19 сентября 2019 № 14/17

**О недостатках выполненных работ
при реконструкции спортивного
объекта «Центр дворового футбола
имени Г.Д. Качалина»**

о недостатках выполненных работ при реконструкции спортивного объекта «Центр дворового футбола имени Г.Д. Качалина»

Приложение I

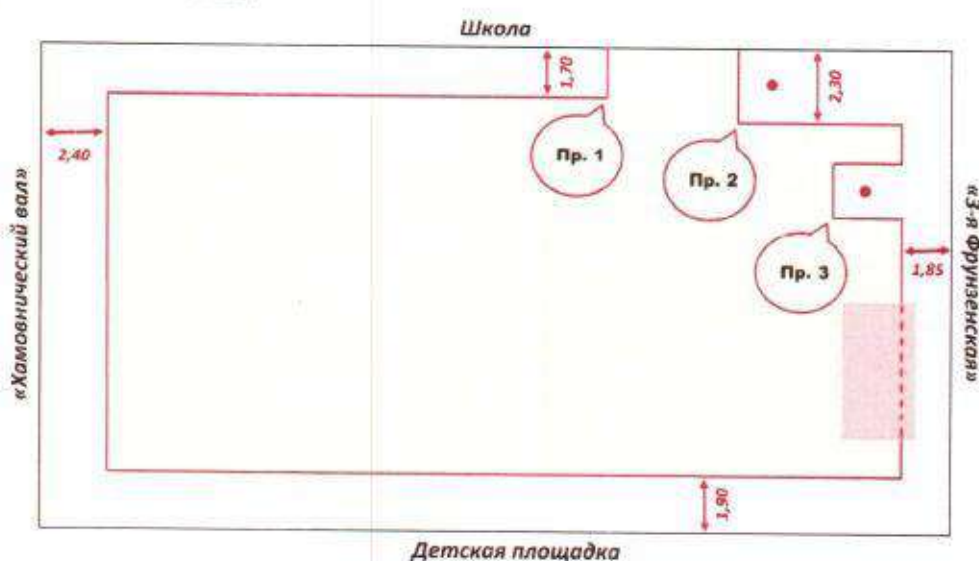
8. Многочисленные настоятельные просьбы жителей не закрывать искусственной травой деревья вплоть до стволов – не услышаны. Жителями была разработана схема обрезки искусственной травы около деревьев (Приложение 1) на расстоянии метра от ствола в соответствии с установленными природоохранным законодательством нормами во избежание гибели деревьев и замены искусственной травы на рулонную. Указанная просьба игнорируется, работы не выполнены.

Так как, во время подготовки поля к настилу специального покрытия был изменен уровень грунта, в том числе около стволов деревьев, необходимо досыпания плодородного грунта на площадь открытых участков земли (участков без специального покрытия). Указанное регламентируется требованиями к содержанию зеленых насаждений

Пр. 1 - правый край полосы земли должен быть вровень с краем футбольного поля (разлиновкой)

Пр. 2 - левый край полосы земли должен быть с отступом 1,2 м от ствола дерева

Пр. 3 - участок земли вокруг дерева должен быть рассчитан следующим образом - по 1 м. в три стороны (номера из ориентации по плану - вверх, вниз и влево), направо - довести до соединения с непрерывной полосой вдоль ограждения
